**Autorité environnementale**

**Avis délibéré de l’Autorité environnementale  
sur la restructuration des systèmes  
d’assainissement de la voie rapide urbaine de  
Chambéry (73)**

**n°Ae : 2020-54**

Avis délibéré n° 2020-54 adopté lors de la séance du 16 décembre 2020

Figure 2 : Présentation du tronçon avec les exclusions – Area et tunnel (source : dossier)

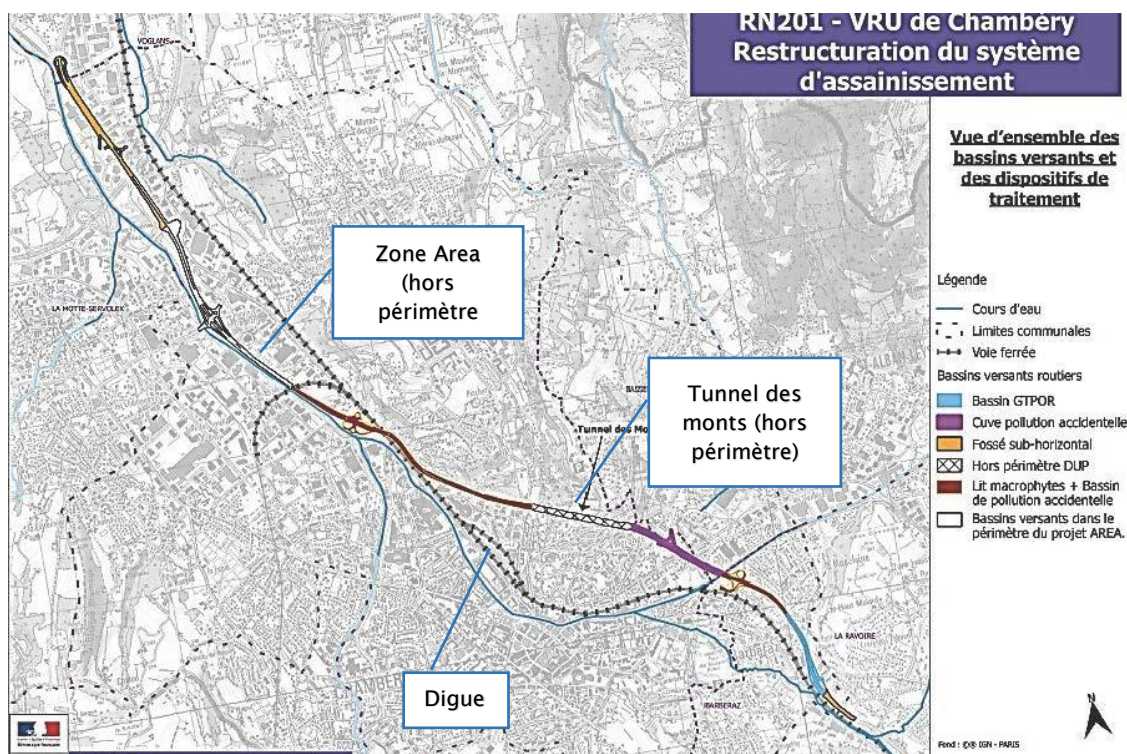
L'Ae rappelle la nécessité d'appréhender, dans l'étude d'impact, l'ensemble des incidences environnementales d'un projet. Indépendamment d'une pluralité de maîtres d'ouvrage, le périmètre d'un projet, au sens du code de l'environnement<sup>7</sup>, tient pour cette raison à son caractère fonctionnel et aux interrelations entre les opérations qui le composent, dans la mesure où elles sont susceptibles de prédéterminer les conclusions de l'évaluation des impacts environnementaux. Or, en l'état, l'indépendance de tronçons de VRU ne peut être démontrée. Par ailleurs, l'assainissement de ces seuls tronçons n'apporterait qu'une légère amélioration de la qualité des eaux du lac du Bourget, ce qui n'est pas à la hauteur de l'objectif affiché du projet. Cette restriction du périmètre du projet est d'autant plus inattendue que le contrôle des pollutions du lac par des pollutions d'origine autoroutière, provenant notamment de la VRU et des autoroutes A 43 et A 41, a été identifié dès le premier contrat de bassin du lac du Bourget (2003–2009), conduisant à faire du traitement de la VRU un des axes prioritaires d'intervention. L'absence de vision d'ensemble venant d'un service de l'État est d'autant plus dommageable qu'elle nuit probablement à une juste appréciation des incidences du projet ; la mise en place d'une gouvernance commune entre maîtres d'ouvrage, opérateurs routiers et collectivités locales serait nécessaire pour atteindre l'objectif visé.

***L'Ae recommande de redéfinir le projet selon un périmètre pertinent, intégrant d'une part les travaux déjà réalisés pour le tunnel des Monts et les travaux en cours sous la maîtrise d'ouvrage d'Area, et d'autre part le débouché dans le lac du Bourget, et de présenter une évaluation environnementale portant sur l'ensemble du projet.***

Figure 6 – Aires d'étude considérées (Source : dossier)

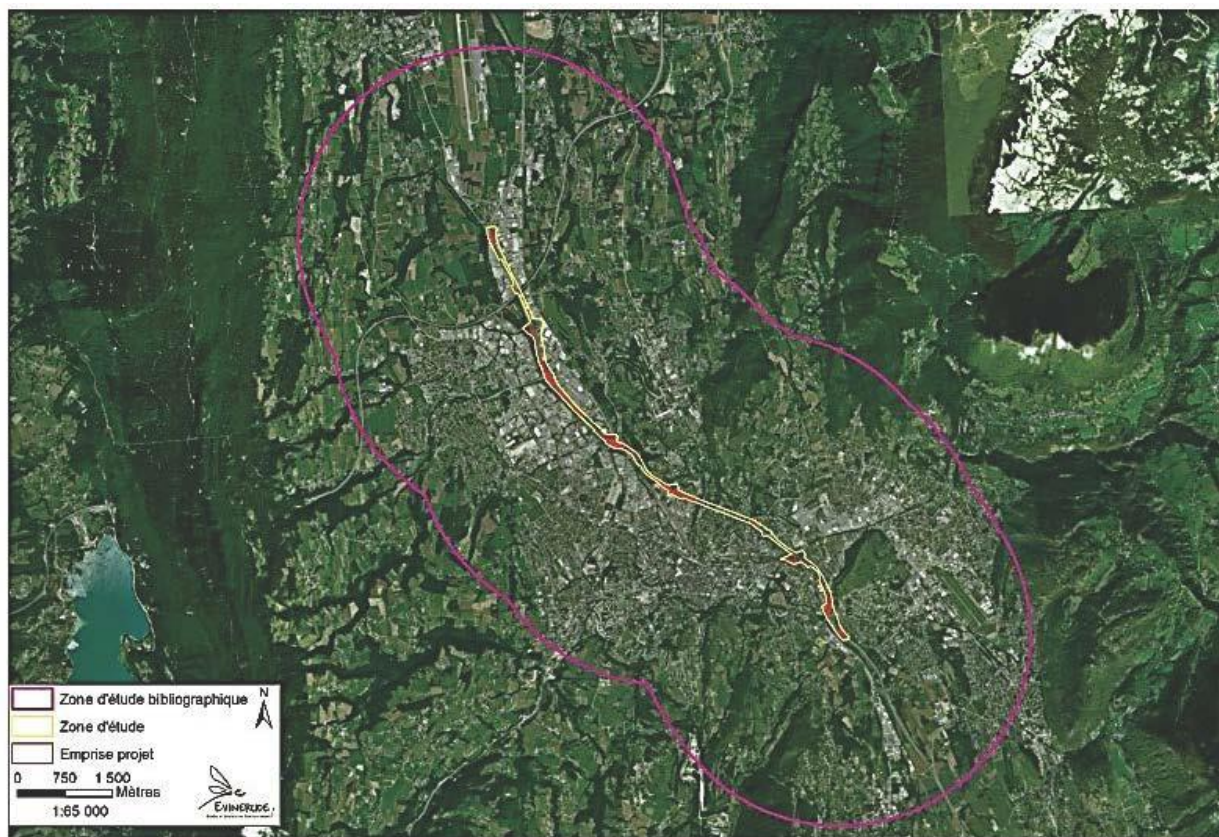
L'absence de prise en compte du lac du Bourget dans ces périmètres, soulignée en 1.1, ne permet toutefois pas d'appréhender ce qui reste des continuités de milieux humides ni, *in fine*, d'apprécier la satisfaction des objectifs du projet pour l'amélioration de la qualité des eaux du réseau hydrographique et du lac. De plus, indépendamment du caractère anthropisé de l'aire d'étude, la présentation des enjeux écologiques au travers des différents aménagements ponctuels constituant le projet, ne rend pas compte des incidences de l'ensemble du projet sur les milieux naturels. Elle exclut notamment l'essentiel de la zone humide des Épinettes qui constitue un des exutoires aux eaux de ruissellement de la VRU.

***L'Ae recommande d'inclure dans la zone d'étude l'ensemble des milieux humides en lien avec les opérations de la VRU.***
